VISITA TÉCNICA AO LOTEAMENTO NOVO HORIZONTE NO DISTRITO DE BANDEIRANTES

Elaboração: Comissão de Viação, Obras Públicas, Agricultura, Indústria, Comércio e Meio Ambiente da Câmara Municipal de Mariana

Objetivo: Esclarecimentos sobre os transtornos causados pelas chuvas no distrito de Bandeirantes, após as obras de implantação do Loteamento Novo Horizonte.

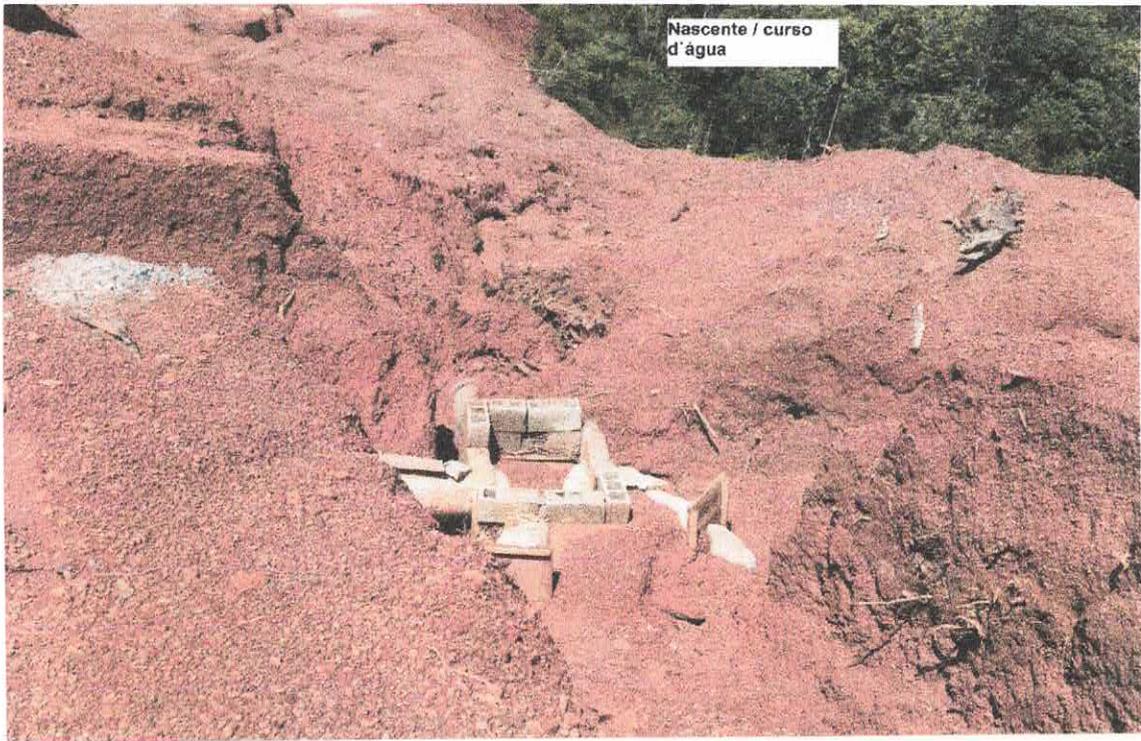
Área há ser
desmatada

- Presença de erosão com carreamento de material para área de APP (área de Preservação Ambiental); Segundo Evandro Silva, ex-funcionário do SAAE e morador do Distrito a principal nascente que abastece o distrito está sendo contaminada pela enxurrada, comprometendo a qualidade da água que chega às residências. Segundo Maury, também morador do Distrito, a caixa d'água de sua casa foi lavada há aproximadamente um mês e já se encontra com barro decantado no fundo.

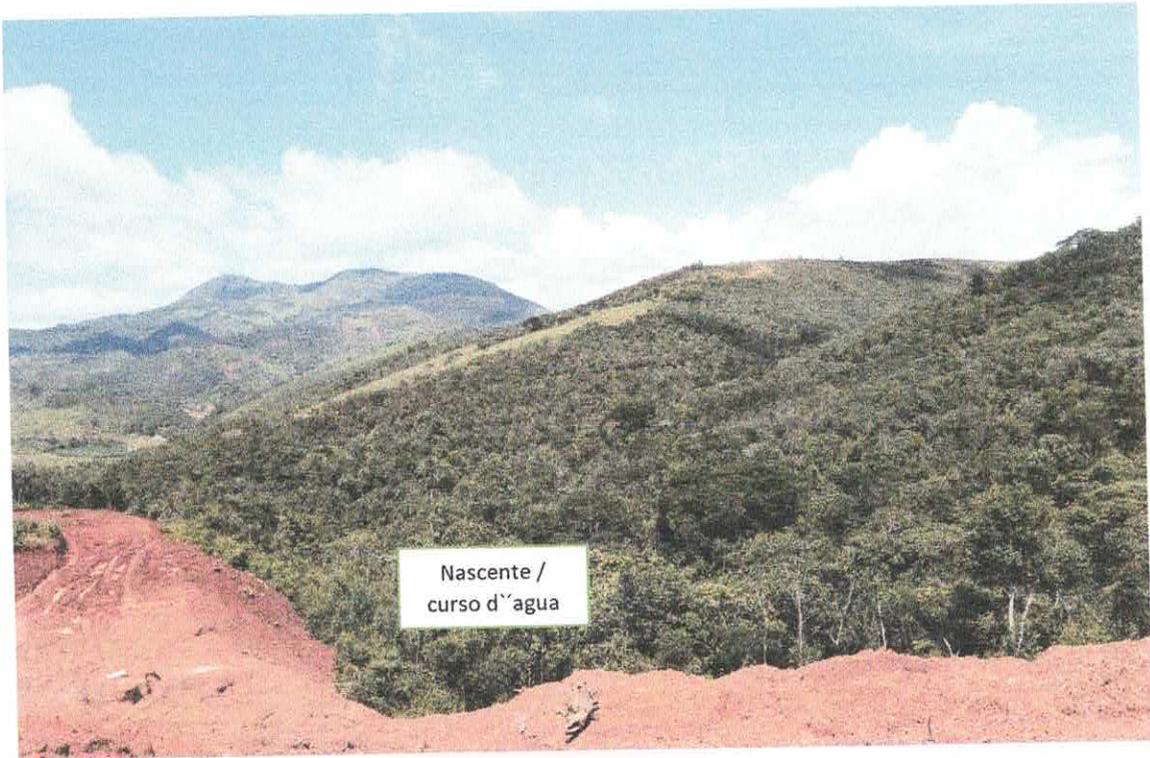
- Talude de sustentação da estrada carreando material para área de APP. Segundo Welton Rodrigues, representante do Loteamento, o

primeiro projeto apresentado à Secretaria de Obras não possui essa estrada e que a abertura da mesma foi proposta pela arquiteta da Prefeitura. Ressaltou ainda que o primeiro projeto apresentado era bem melhor que o segundo apresentado com as alterações propostas e aprovado pela Secretaria de Obras.

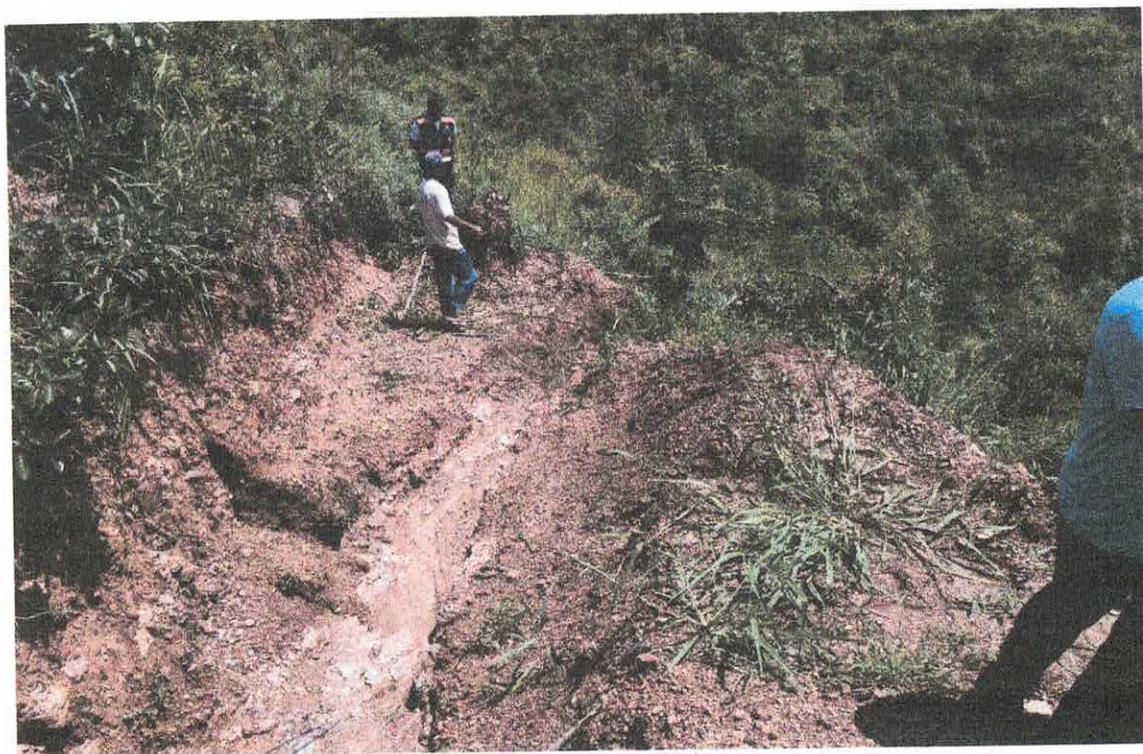
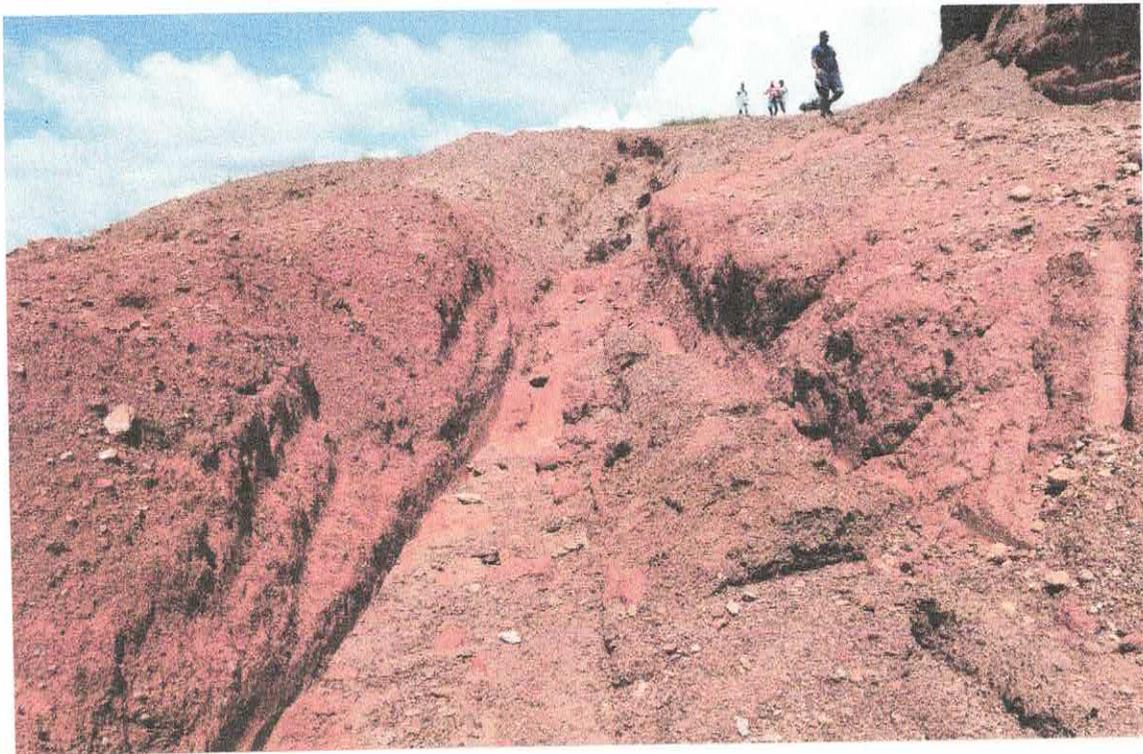
- Segundo Evandro Silva, ex-funcionário do SAAE e morador do Distrito esta vala foi feita pelos empreendedores para reduzir a quantidade de enxurrada que descia e contribuía para os alagamentos da rua.

Ressaltou que já havia avisado os empreendedores do loteamento que a água coletada na vala estava contaminando uma outra nascente.

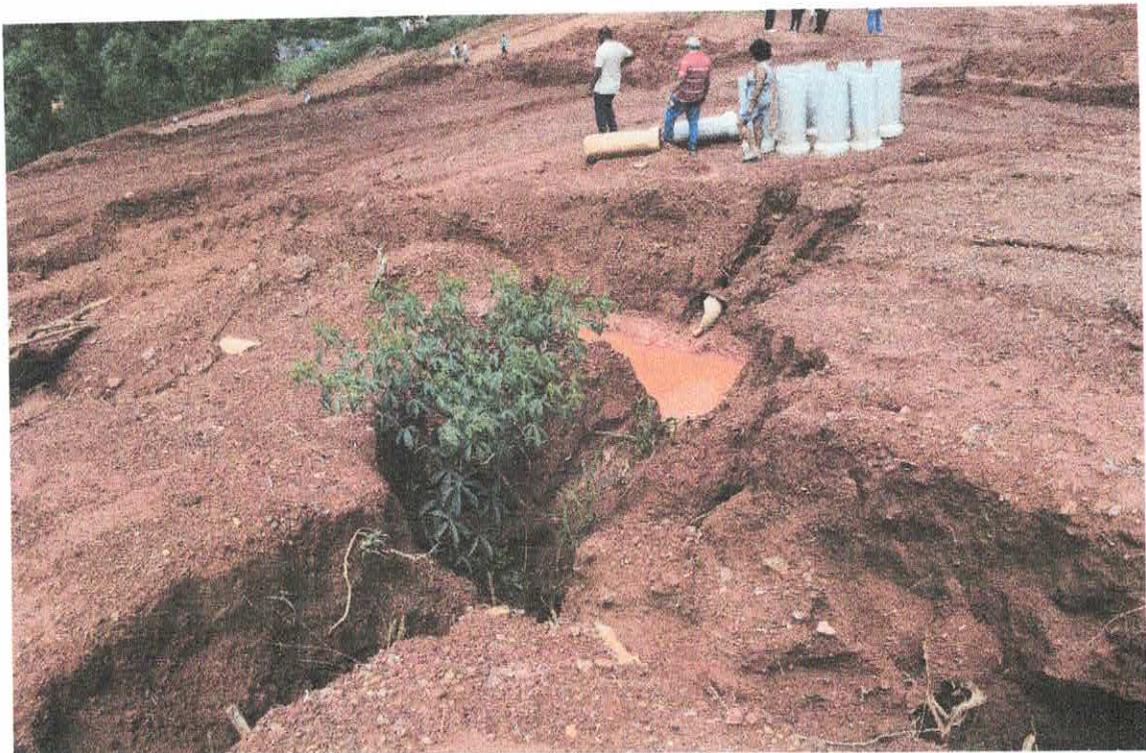
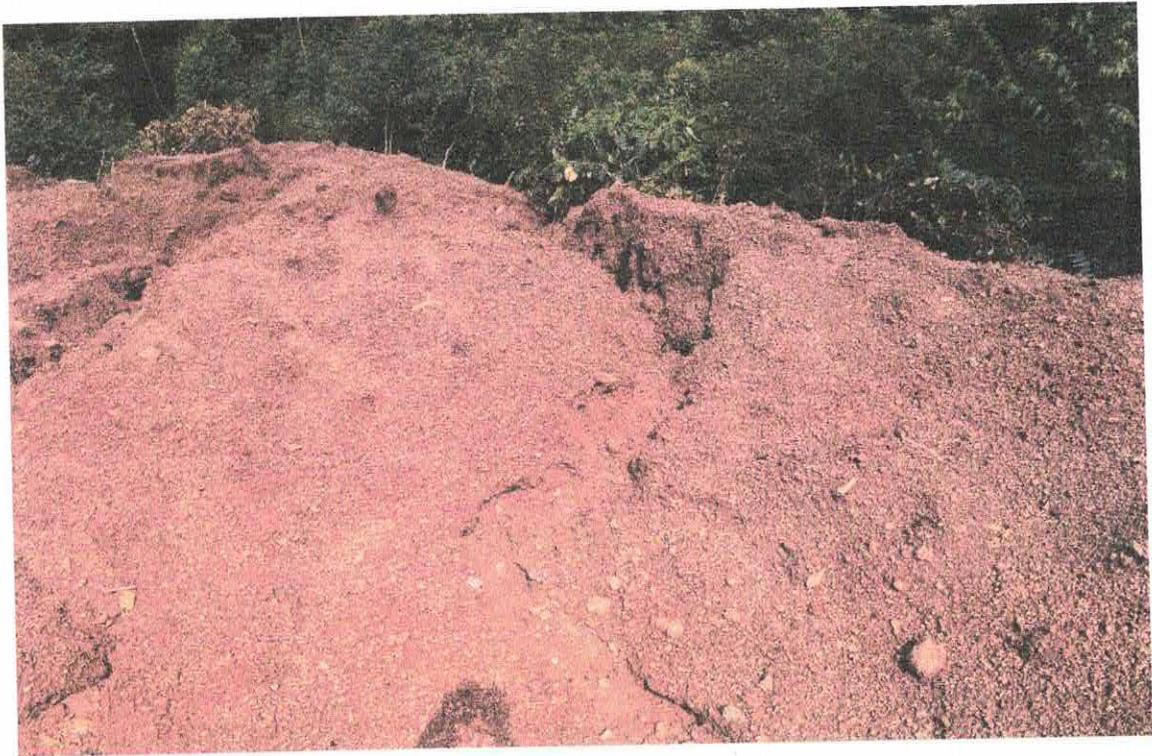
- Presença de pontos de Erosão devido da ação das águas das chuvas, transporte de sedimentos e desmoronamento de barranco.

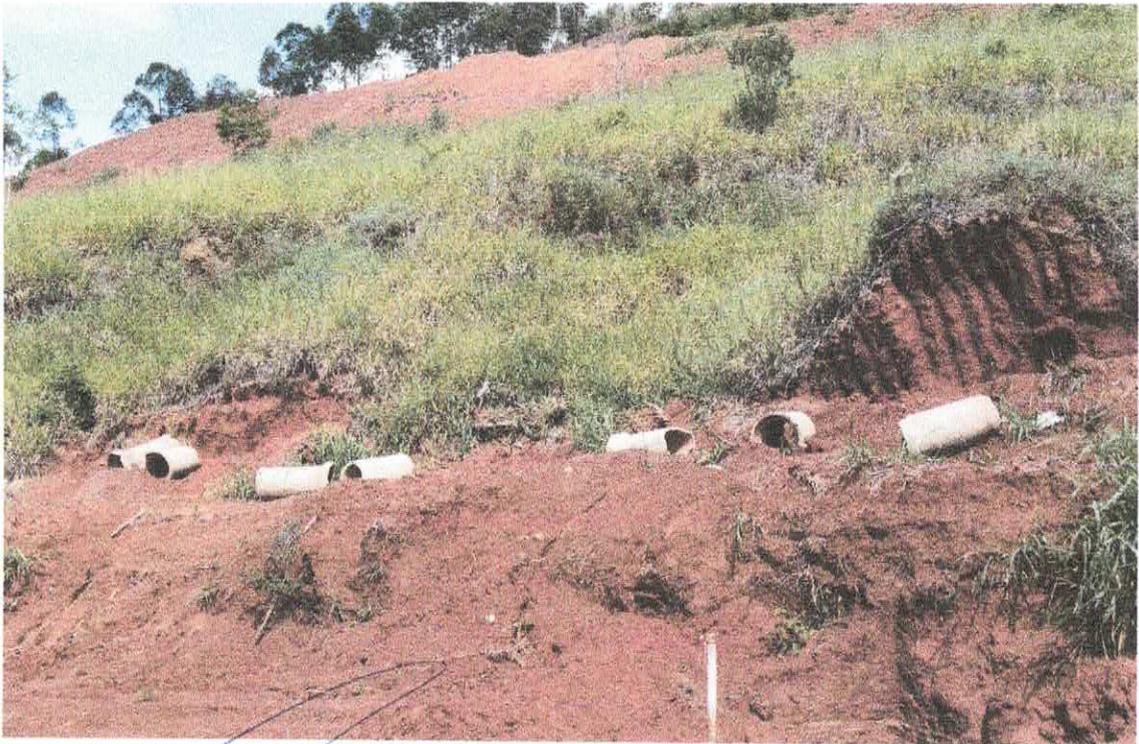
- Implantação precária do Sistema de captação de água pluvial sem planejamento de execução. De acordo com José Pereira, Secretário

Adjunto de Meio Ambiente, a falta de planejamento na execução das obras é evidente. As ruas deveriam ser abertas de baixo para cima, juntamente com a construção das redes de captação e depois serem interligadas. Informou ainda que o Secretário de Obras, Fábio Vieira, já notificou os empreendedores do loteamento e estabeleceu algumas diretrizes na execução da obra.

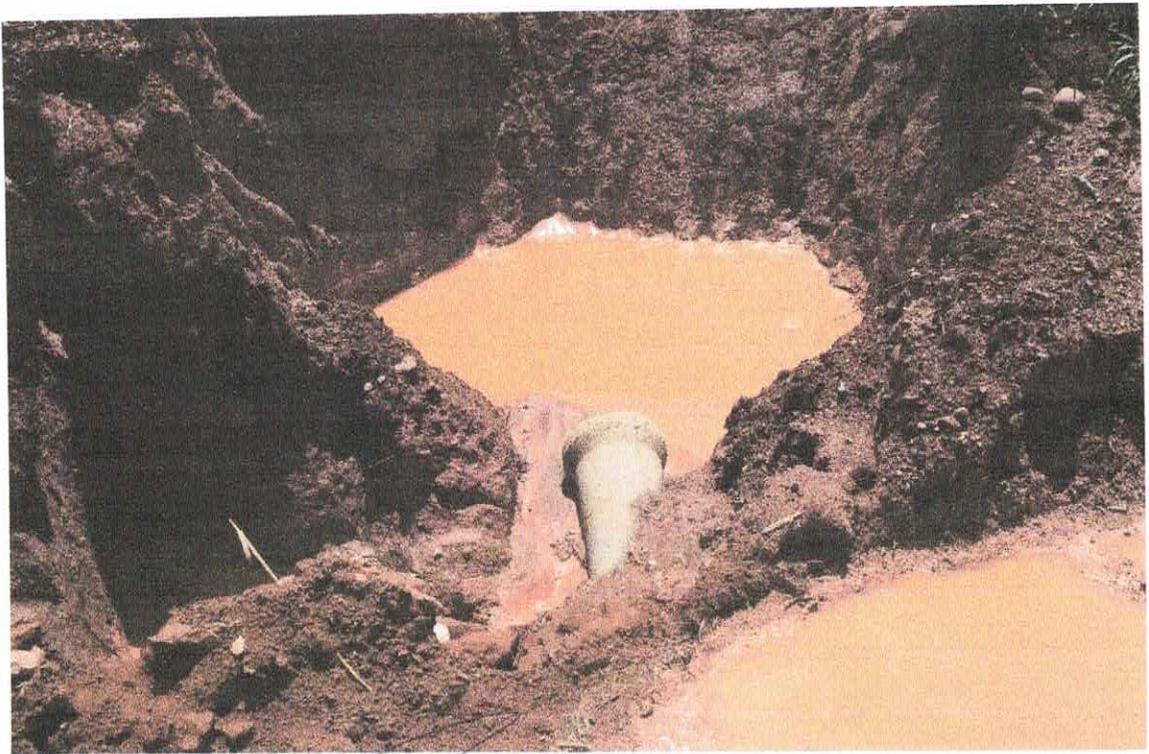
- Alex Luz, Engenheiro da Secretária de Meio Ambiente, fez a observação da ausência da base para recebimento das manilhas e o envelopamento das mesmas.

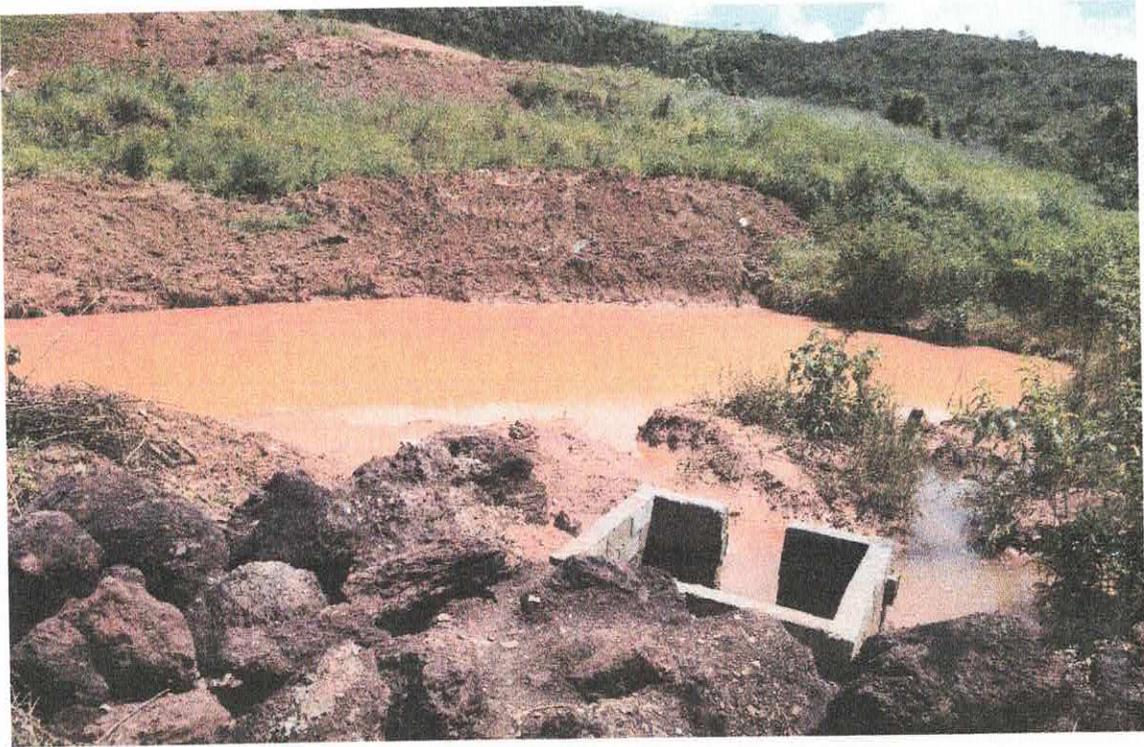
- Os moradores informaram que os empreendedores construíram o canal abaixo (foto) com o objetivo de dar vazão à enxurrada e parte da água coleta. Segundo Sabrina, Presidente da Associação de Moradores, eles apenas transferiram o problema de lugar, pois com as chuvas, a rua inunda do mesmo jeito, pois a água volta pelo bueiro da rua.

- Welbert Stopa, Coordenador da Defesa Civil de Mariana, informou que com a chuva do dia 03 de março, a Secretaria de Obras interviu, solicitando a construção de lagoa de barramento para receber o material transportado pela a água das chuvas que é escoada pelo canal. José Pereira interviu completando que o objetivo é que o material fique depositado e que apenas a água seja escoada por uma caixa, e através do manilhamento feito, ela chegue até o Rio. Ressaltou a importância da manutenção dessa lagoa pelos empreendedores com a retirada do material depositado.
